コンバム株式会社
取締役 営業部長
國松 孝行

パレッチャー「SGP-L「280」」(エジェクタ内蔵タイプ)仕様変更のお知らせ

●性能グラフ

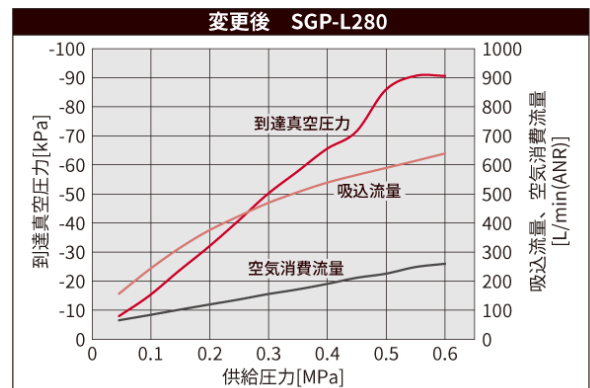
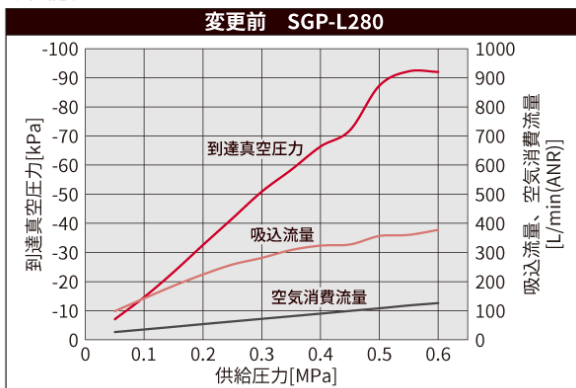
- 対象製品 パレッチャー「SGP-L「280」」(エジェクタ内蔵タイプ)
 ※詳細型式は後頁の別表をご確認下さい。
- 変更内容 内蔵エジェクタのノズル本数 1本 ⇒ 2本
 ※性能変更箇所は下の仕様表をご確認下さい。
- 変更時期 2026年6月16日受注分より

変更前 SGP-L280			
使用流体		無給油圧縮空気	
使用環境温度	°C	0～50 (ただし、凍結なき事)	
使用圧力範囲	MPa	0.15～0.6	
内蔵エジェクタ性能	定格圧力	MPa	0.55
	到達真空圧力	kPa	-90
	吸込流量	L/min(ANR)	356
	空気消費流量	L/min(ANR)	120

変更後 SGP-L280			
使用流体		無給油圧縮空気	
使用環境温度	°C	0～50 (ただし、凍結なき事)	
使用圧力範囲	MPa	0.15～0.6	
内蔵エジェクタ性能	定格圧力	MPa	0.55
	到達真空圧力	kPa	-90
	吸込流量	L/min(ANR)	604
	空気消費流量	L/min(ANR)	240
